M O X 燃 料 加 工 施 設 に お け る
新 規 制 基 準 に 対 す る 適 合 性

指摘事項に対する回答
(第5条、第14条、第15条)

日本原燃株式会社

第347回審査会合(令和2年4月14日)

図1 【グローブボックス内火災が発生した際の感知から影響軽減までの流れ(フロー)】

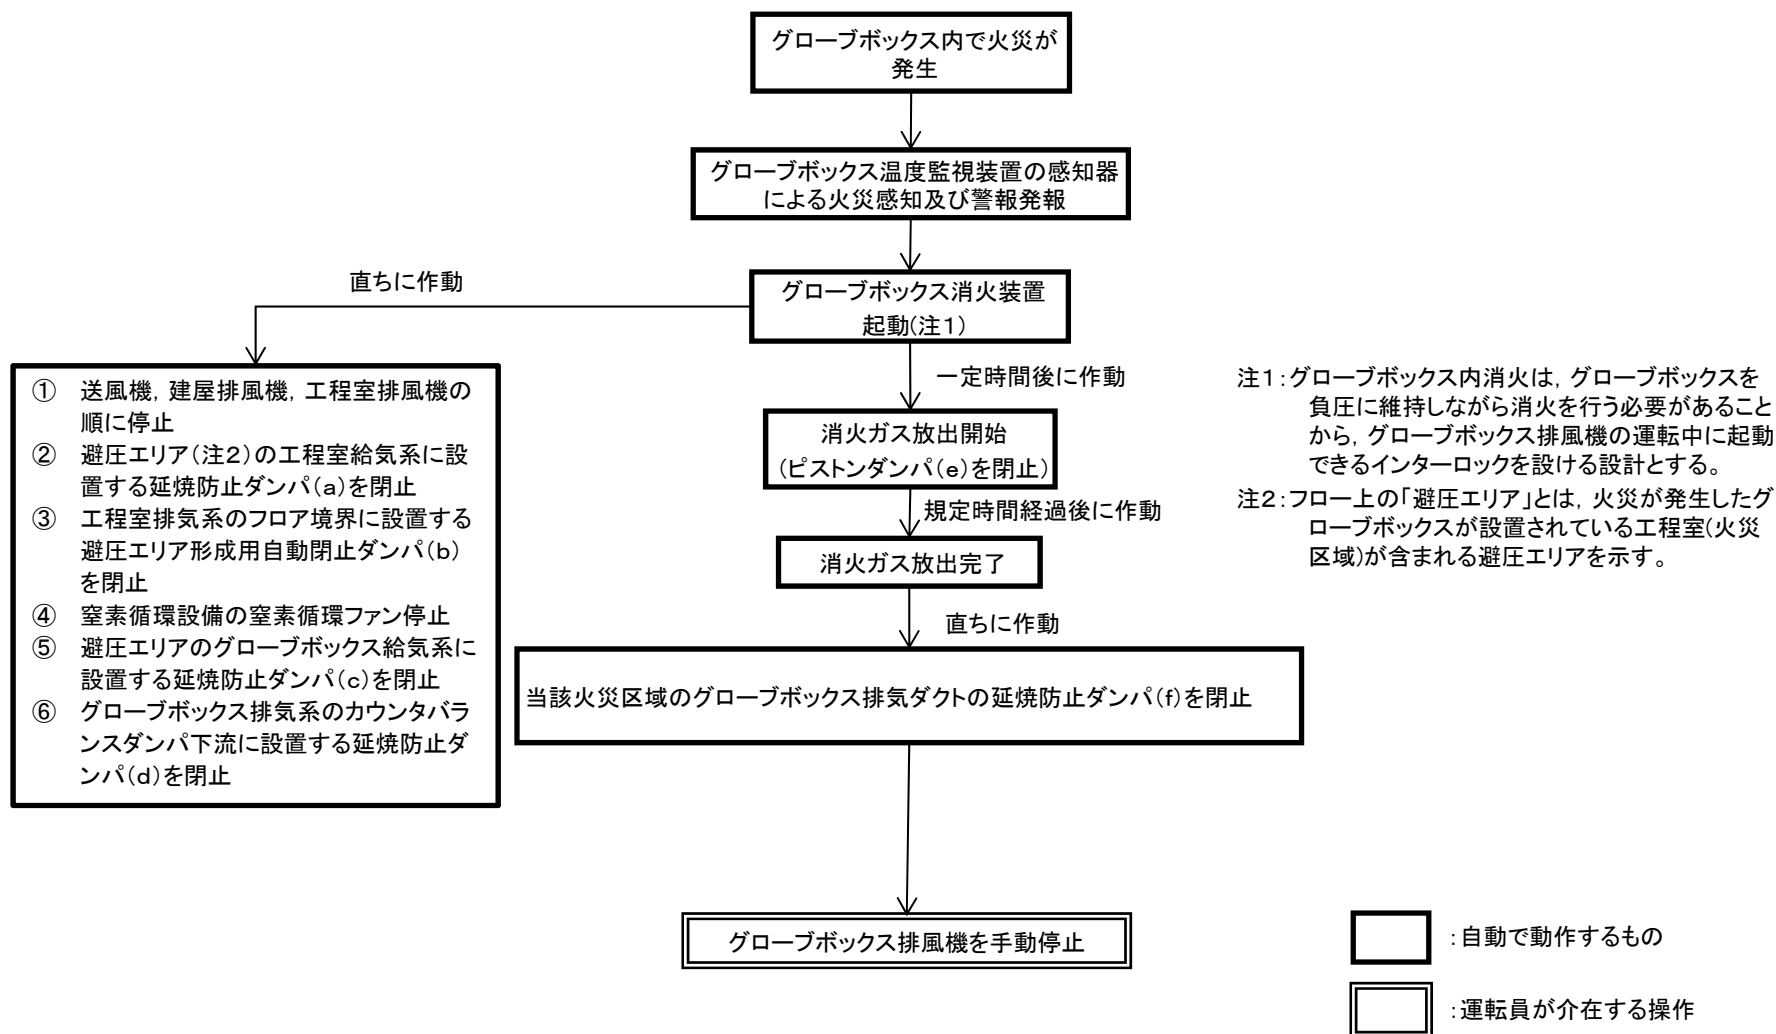
グローブボックス内に設置する火災感知器の選定及び配置条件に係る具体的な考え方を示すこと。

火災確認の一つの手段として、監視カメラを使用することとし、見直したフロー図を図1に示す。

図2 【グローブボックス内火災が発生した際の感知から影響軽減までの流れ(イメージ図)】
(消火ガス放出前)

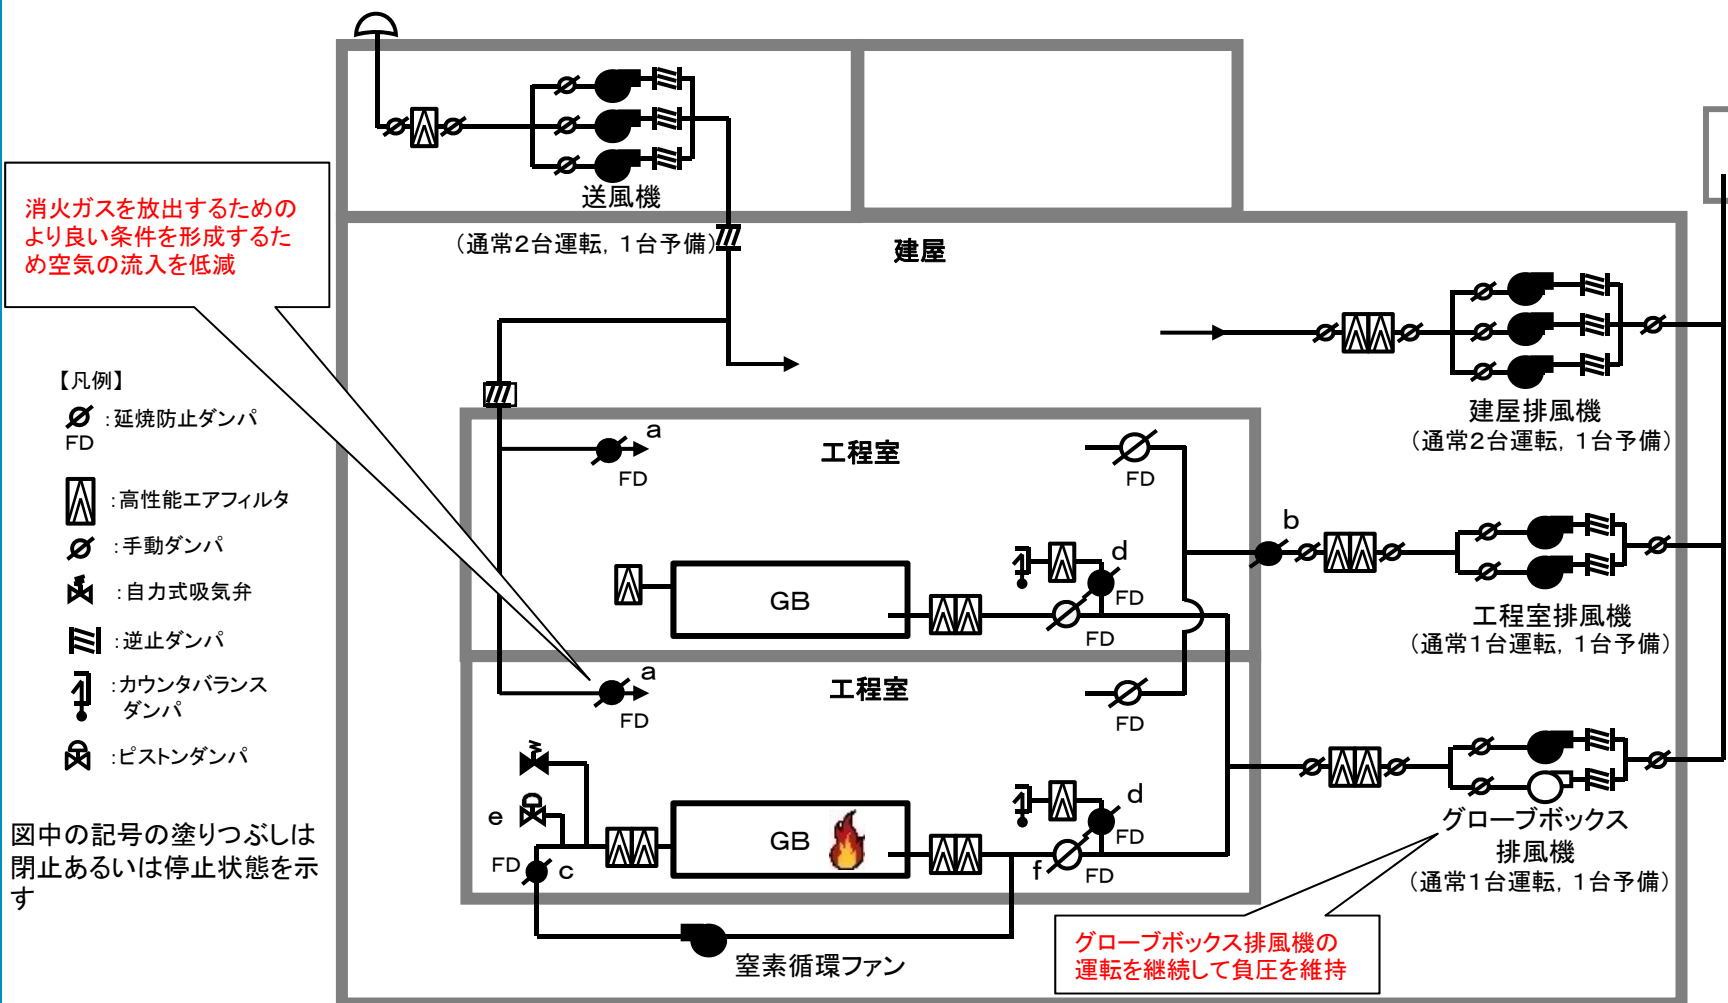
火災の感知後、グローブボックス排風機を除く給排風機を停止し、延焼防止ダンパ(図2 a)を閉止する。

その際、グローブボックス排風機の運転により、グローブボックス内を負圧を維持しながら消火が可能のため、グローブボックス給気系の延焼防止ダンパ(図2 a)を安全上重要な施設(火災の消火機能)としない。

グローブボックス排気系の延焼防止ダンパ(図2 f)は火災の消火完了後の閉止する。延焼防止ダンパに消火の機能を期待しないため、安全上重要な施設(火災の消火機能)としない。

また、系統図については、消火ガス放出時にグローブボックス排気系以外の設備が停止し、ダンパが閉止した状態で、グローブボックス排気系で排気している状態を図2、消火ガスを放出している状態を図3、さらに消火ガス放出完了後にグローブボックス排風機が停止して全てのダンパを閉止した状態を図4に示す。
